Addendum

Aan: Gemeente Den Haag: Dhr. D. Peters.
Van: Saricon: B. Nagelhout, T.M. Blok, D. De Goeij.
Datum : 28 mei 2020
Kenmerk: 20S020/Addendum 8; RA_0001 op paragrafen 5.2.11 en 10.7.1
Titel: **Addendum CE-bodembelastingkaart gemeente Den Haag**
Betreft §: Bodembelastingkaart Den Haag, paragrafen 5.2.11 en 10.7.1
Betreft VG: Verdacht gebied 'verdedigingswerken generiek' en VG_19
Betreft RA: RO-190051 DR PRA-NGE (RA_0001)

Gegevens Risicoanalyse	
Locatie:	Bediencentrale Adriaan Maasplein Den Haag
Project:	Bediencentrale Adriaan Maasplein Den Haag
Titel:	'Projectgebonden Risicoanalyse Niet gesprongen Explosieven Bediencentrale Adriaan Maasplein Den Haag'
Rapportkenmerk:	73466/RO-190051 versie 1.0
Datum:	18 april 2019
Opdrachtgever:	Gemeente Den Haag, Dienst Stadsbeheer
Opsteller:	REASeuro

Figuur 1. Locatie risicoanalyse

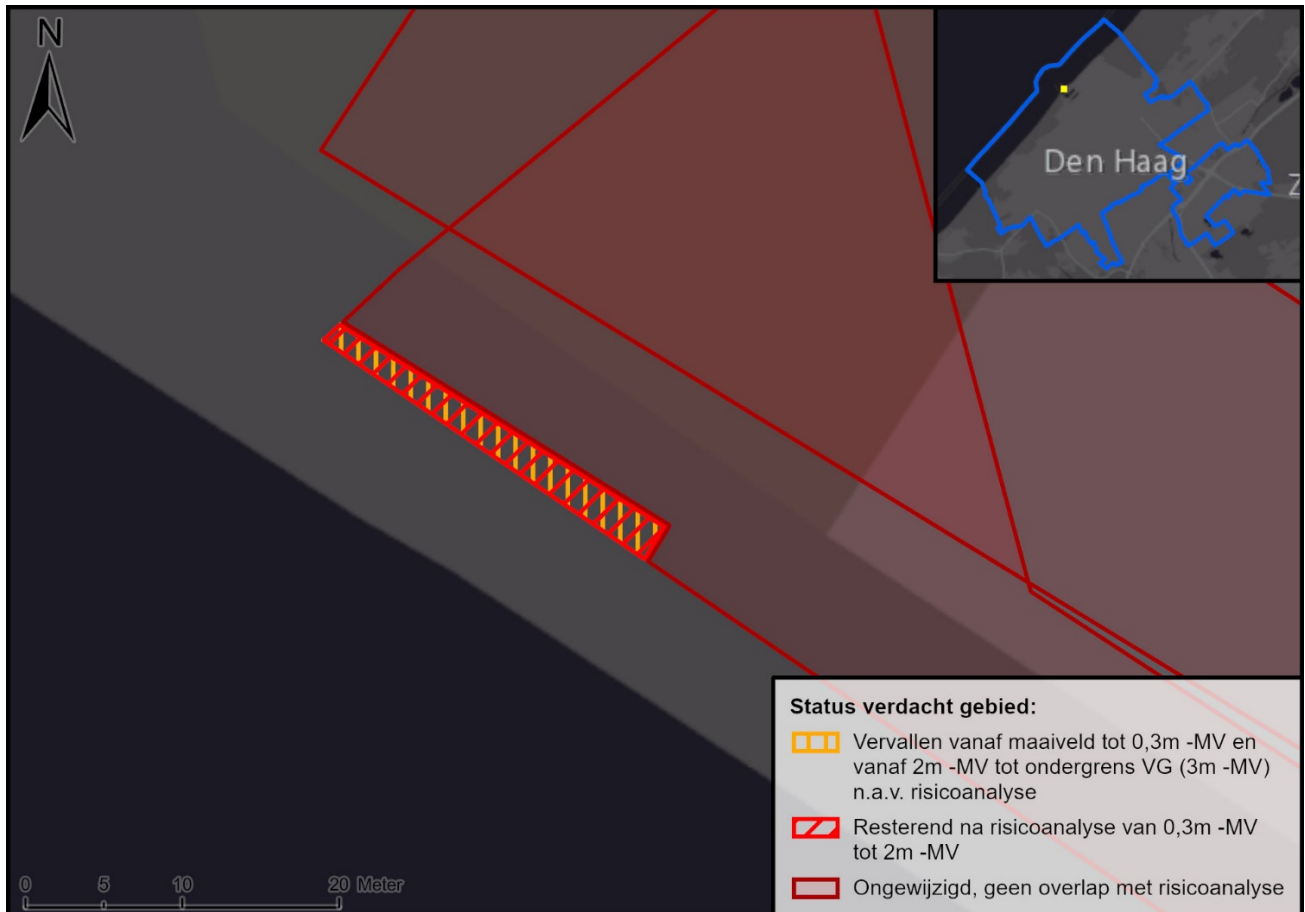
Ten aanzien van verdacht gebied VG_19 wordt in de RA de verticale afbakening binnen de werkgebieden aangepast ten opzichte van de Bodembelastingkaart Den Haag, waarbij de verdachte laag wordt vastgesteld tussen 0,3 m -MV en 2 m -MV.
